Saknr: 2020/34864-20  
Saksbehandlar: Knut Helge Olsen

**Detaljereguleringsplan Teigaberg-Rindane, søknad om fråvik frå krav om stoppsikt i N100 pkt. D.10**

Detaljereguleringsplan Teigaberg-Rindane, Plan ID 1238 20150006, Kvam herad, gjeld utbygging av større hyttefelt på aust og vestsida av Teigabergtunnelen. Tiltakshavar har søkt om fråvik frå skal-krav i handbok N100 - veg og gateutforming, pkt. D.10 Overgang mellom veg og tunnel. Saka gjeld stoppsikt frå tunnelopning Teigabergtunnelen til midtpunkt av forkøyrregulert T og X-kryss. Fartsgrensa er i dag 80 km/t på staden. Kravet er ein avstand på minst 2 gonger stoppsikt.

Bilete 3: Planlagt trafikkavvikling søre på sida av Teigabergtunnelen, med omsøkt kryss.

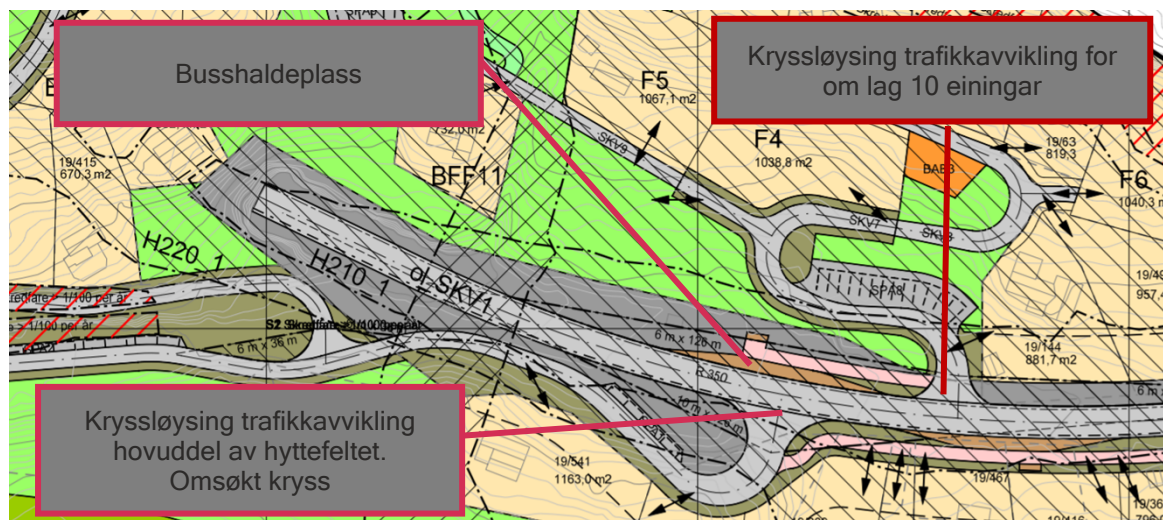
busshaldeplass på same staden. Den planlagde trafikkavviklinga på søre sida av Teigabergtunnelen er illustrert i bilete 3 under. Det omsøkte krysset vert i planforslaget flytta om lag 6-10 meter sør-søraust frå dagens kryss.

Målt i reguleringsplanen er horisontalkurvaturen i det omsøkte krysset om lag 120 meter i radius, noko som svekker siktilhøva inn og ut av tunnelen.

Busslomma si plassering vil og kunne gje dårlegare sikt i innerkurva når ein buss sett av, eller tek på, passasjerar.

Etter fylkesdirektøren sin vurdering er det omsøkte krysset planlagt for nært tunnelopninga til Teigabergtunnelen. Det er særskilte omsyn som gjeld trafikktryggleik kring tunnelopninga til Teigabergtunnelen. Minstekravet til stoppsikt vert ikkje innfridd i denne saka. Fylkesdirektøren tilrår difor at søknaden vert avslått.

Hovudutval for samferdsel og mobilitet avslår søknaden om fråvik frå krav om stoppsikt frå utløpet av Teigabergtunnelen til omsøkt kryss, då trafikksikkerheita ikkje er godt nok ivareteken.
